【設計変更の手順】

請負契約書第18条及び第19条による設計変更協議書

工 事 名 外来管理棟等建替整備工事（建築）

設計変更調書

2_地中障害撤去工事（地中障害位置資料）
変更後

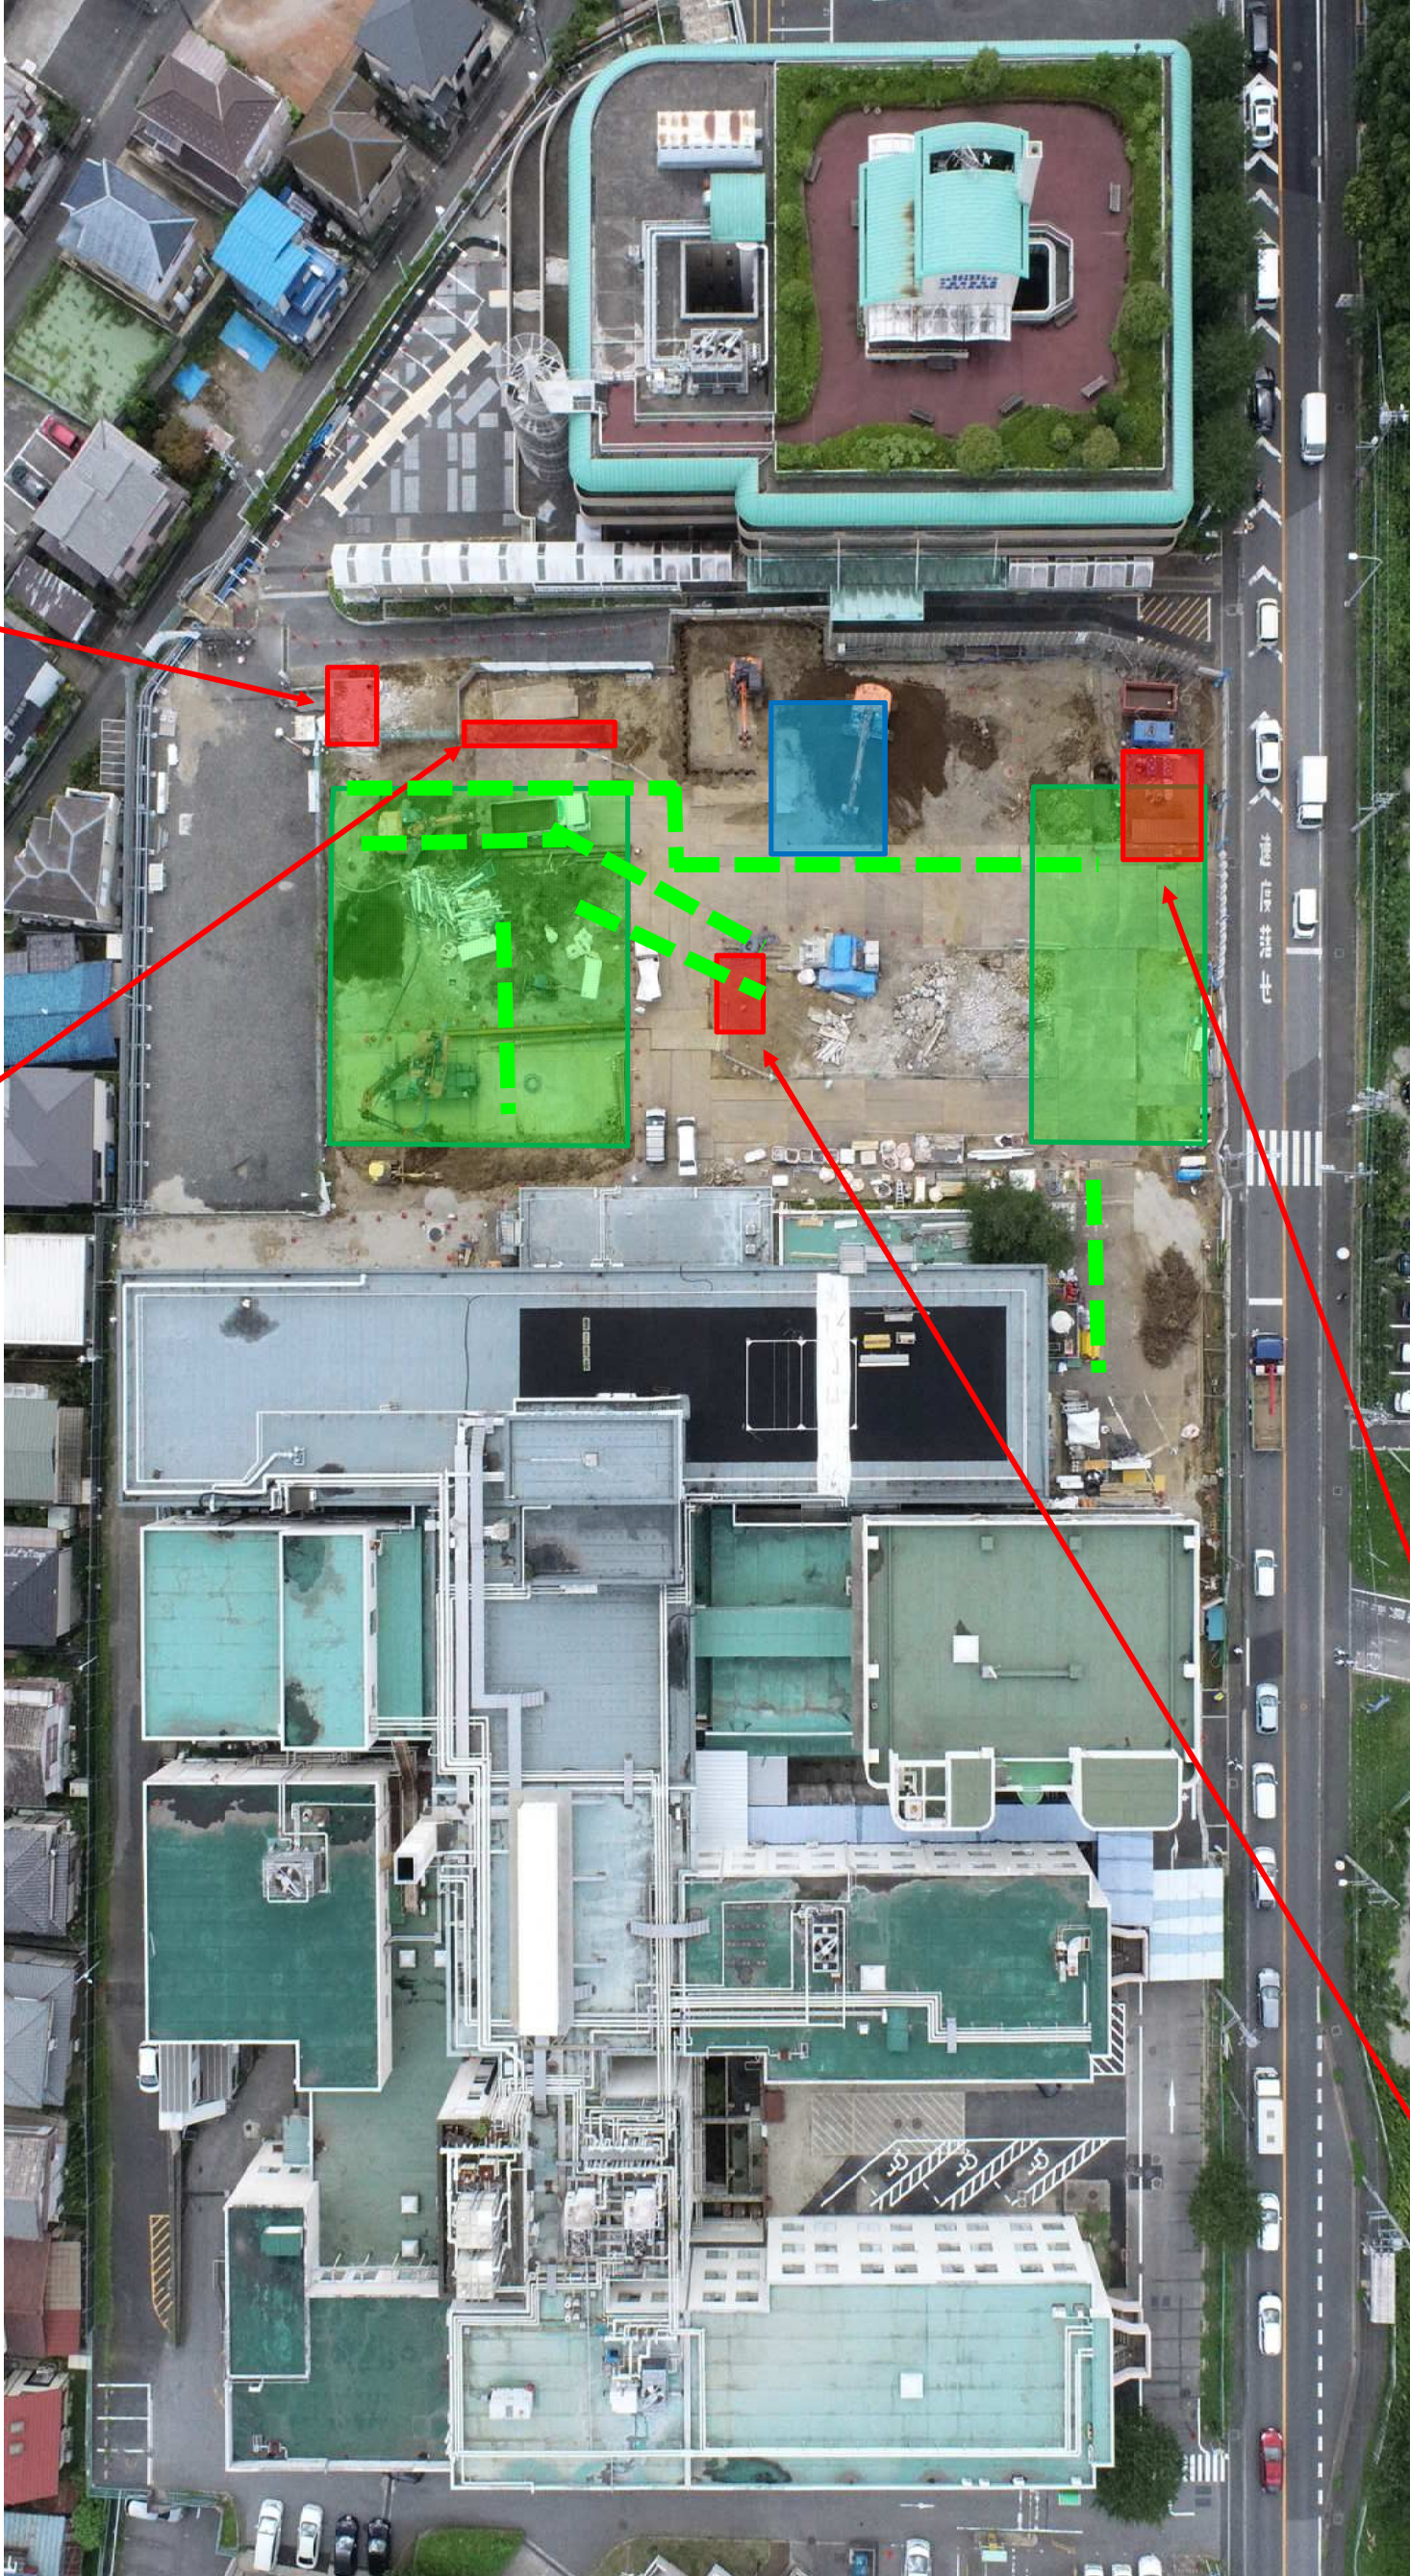
設計変更名称： 地中障害撤去工事

既存駐車場アスファルトの下層部に、想定外の地中埋設物（過去に設置したアスファルト舗装等）が見つかったため。

・L型擁壁部記載無し躯体範囲
・L型擁壁部記載無し増し打ちCON範囲

- ・A-1 2層目アスファルト舗装範囲
- ・A-2 雨水貯留槽がれき撤去範囲
- ・A-3 既存図面記載なし基礎撤去工事
- ・A-4 既存図面記載なし配管撤去工事

設計変更名称： 空調室外機設置位置変更

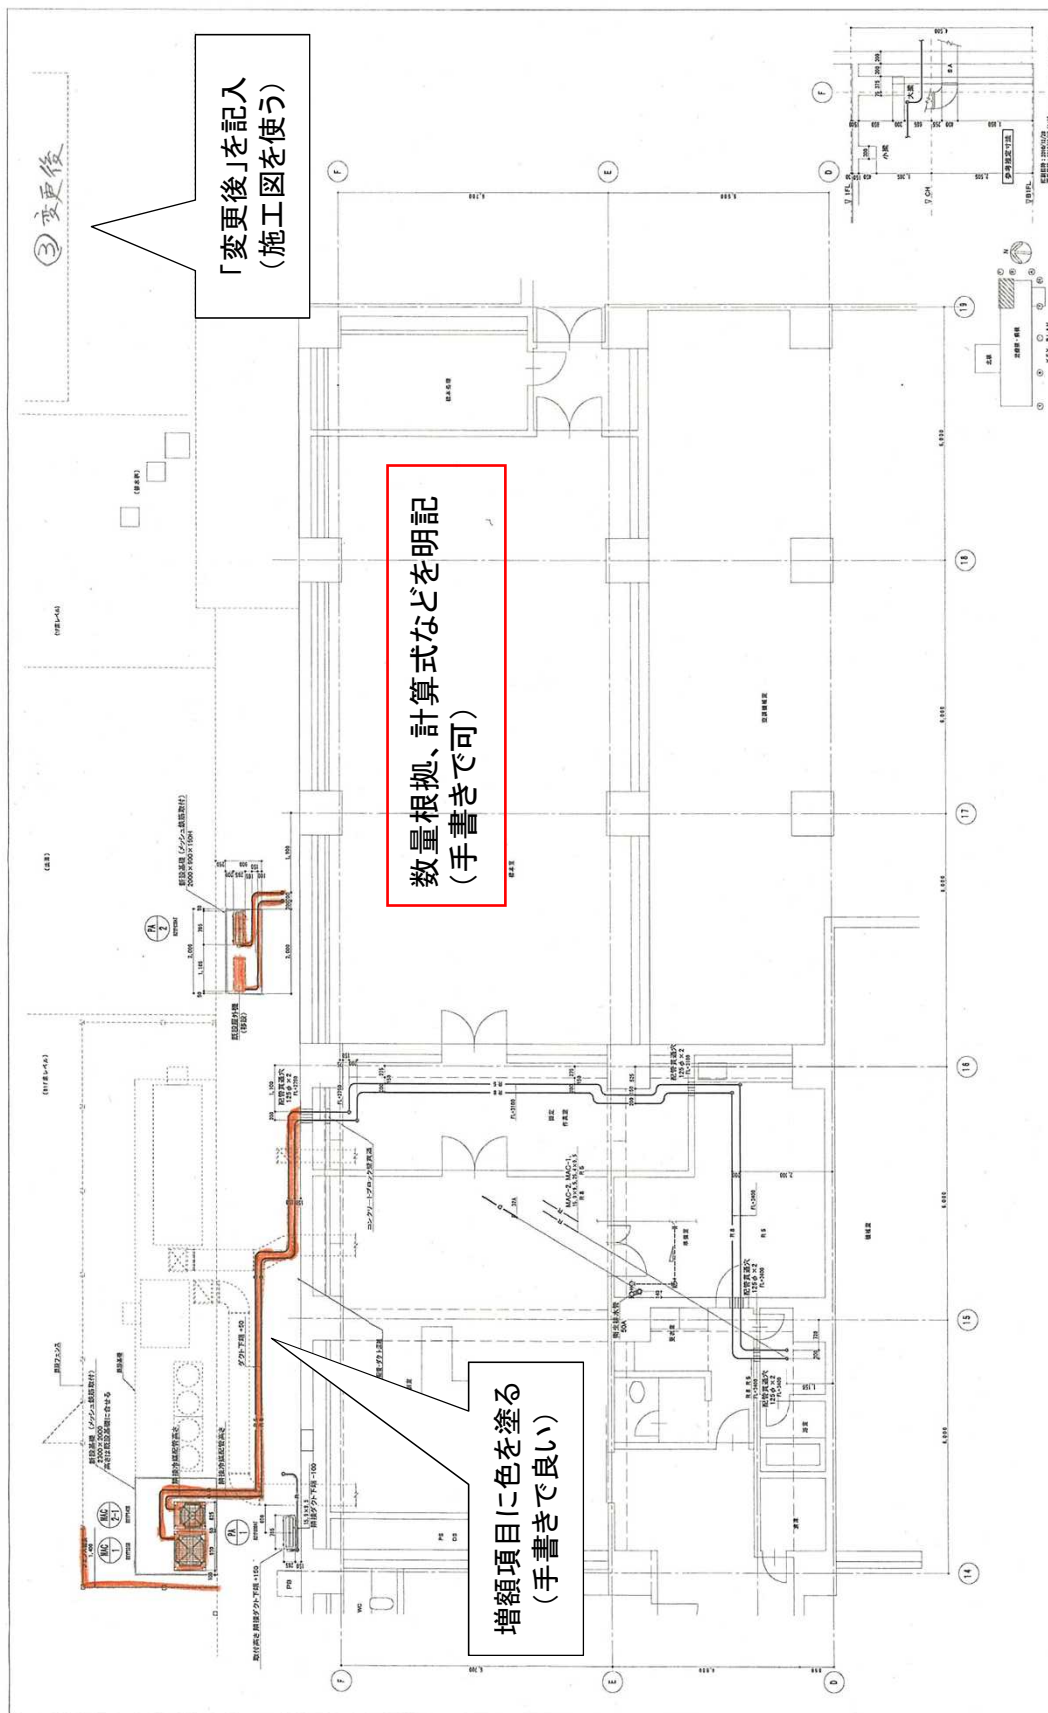
設計図の位置では、上下水道配管に干渉するため、設置位置を変更することとなった。

工事名	JCH000病院 〇〇整備工事		
日時	令和3年7月27日(火)	午前10時30分 ~ 午前11時15分	
打合せ場所	JCH000病院 第2会議室		
出席者 (敬称略)	病院関係者	〇〇、△△、■●、□	
	監督職員	(株)〇〇設計事務所 〇〇、△△、■●、□□	
	受注者A	(株)■建設 〇〇、△△、■●、□□	
	受注者E	★電気工事(株) △△、□□、〇〇	
	受注者M	◇設備(株) ■●、□□、〇〇	
内容	第11回定例会議		
地中障害撤去工事			
■建設	駐車場アスファルト補増を解体中に、下層部に2層目のアスファルト舗装が出てきました。その他にもコンクリートがらや枿が見つかっている。最大想定範を別添図面に示しています。当初図面や内訳にはなかった。		
病院	どのくらいの費用が発生するか		
■建設	想定の範囲であれば、1,000万円超と見込まれる。		
〇〇設計事務所	工事費は確定できないが状況ですが、工事は進めてよいか。		
病院	進めて構いません。確定次第お知らせしてください。		
レントゲン分電盤について			
★電気工事	調査の結果、・・・・のため改修が不要である。		
病院	分電盤の改修は取りやめとします。		
空調室外機の位置変更について			
◇設備	現地確認の結果、・・・・のため位置を変更したい。		
〇〇設計事務所	既存に合わせ、・・・・の位置に変更してはどうか。		
◇設備	その場所では、配管が長くなり追加費用が必要です。(約20万円)		
病院	◇設備の提案の位置に変更する。		
確認印	病院関係者	○ ○ △△ □ ■	
	監督職員	○ ○ △△ □ ■	
	受注者	○ ○ △△ ■ □ △ □ □ ○ ■ □ ○
